Mission régionale d'autorité environnementale
OCCITANIE

Avis sur la création d'une centrale photovoltaïque Commune de Lherm (Haute-Garonne)

N°Saisine : 2025-14 996

Avis émis le 19 août 2025

Figure 2 : plan de masse extrait du permis de construire

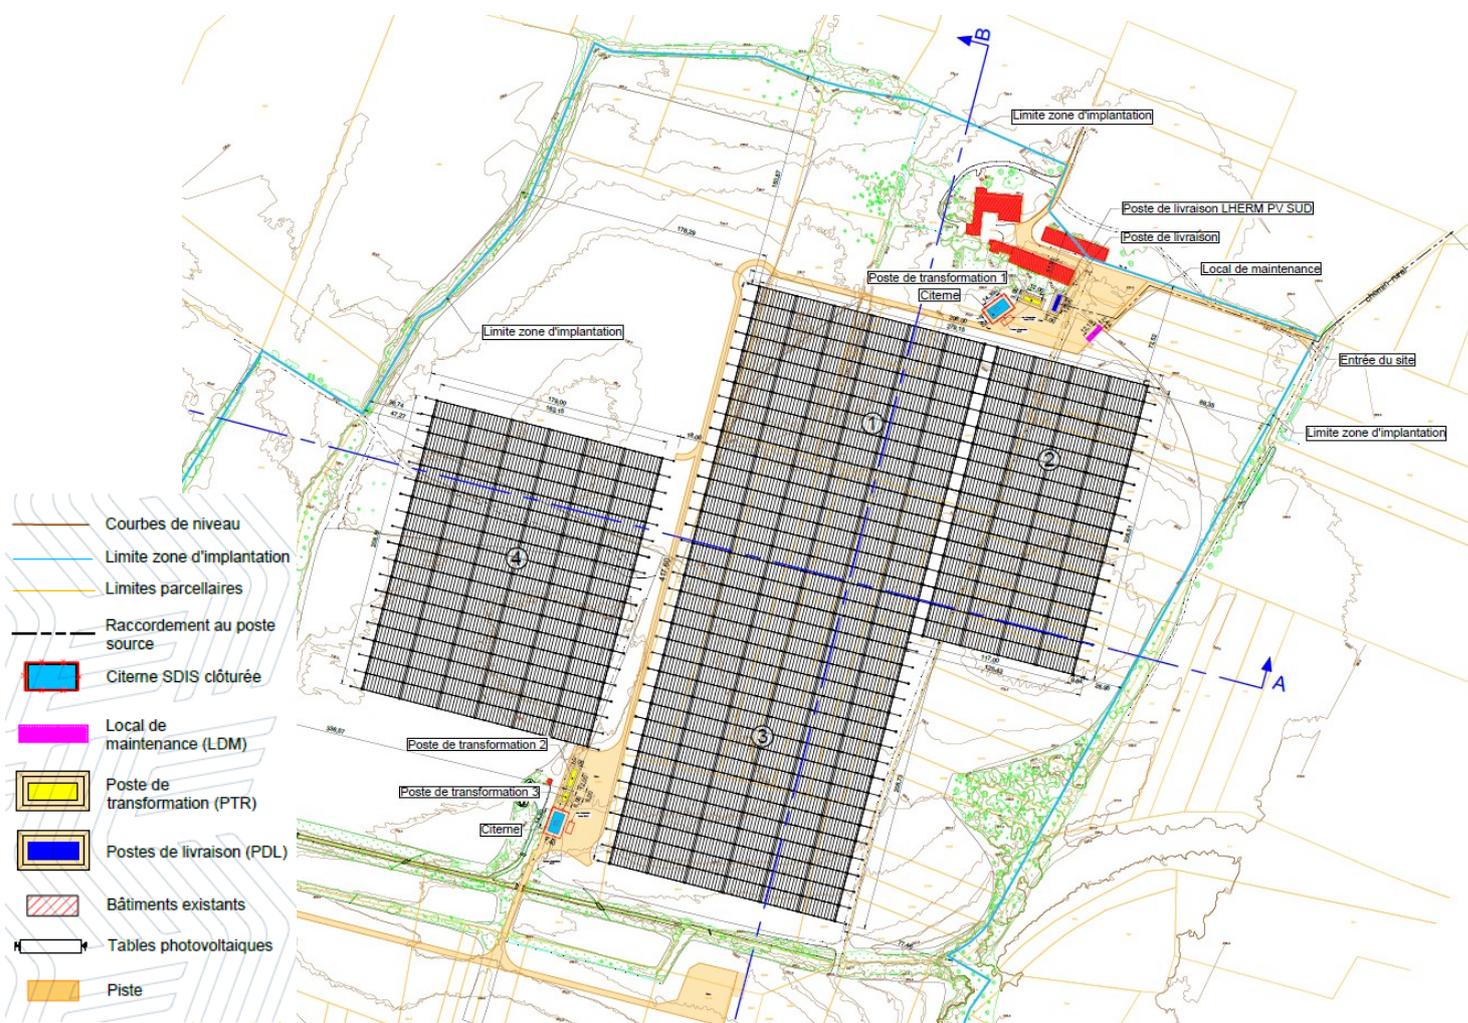
La MRAe considère que la variante retenue constitue parmi les trois variantes proposées, celle qui prend le mieux en compte les sensibilités environnementales. Toutefois, elle ne peut aucunement être considérée comme la variante de moindre impact pour l'environnement. En effet, malgré un diagnostic environnemental de qualité et une caractérisation satisfaisante des enjeux locaux, les mesures d'évitement géographique n'ont pas pour la MRAe été conduites jusqu'au bout :

- la totalité des fossés présents sur l'îlot sud n'a pas été évitée (impact sur la faune, risque de pollution du fossé, modification de la morphologie des berges...);
- l'évaluation des incidences du projet sur les zones humides est par ailleurs minimisée durant la phase de travaux (altération des modalités d'alimentation des zones humides).

Des adaptations de la zone d'implantation des ombrières, des pistes et des équipements électriques sont donc attendues.

La MRAe recommande d'adapter la zone d'implantation des ombrières, des pistes et des équipements électriques afin de mieux prendre en compte :

- les impacts sur la faune, attendus au niveau du cours d'eau, en diminuant le risque de pollution et d'altération de sa morphologie.
- les modalités d'alimentation des zones humides.
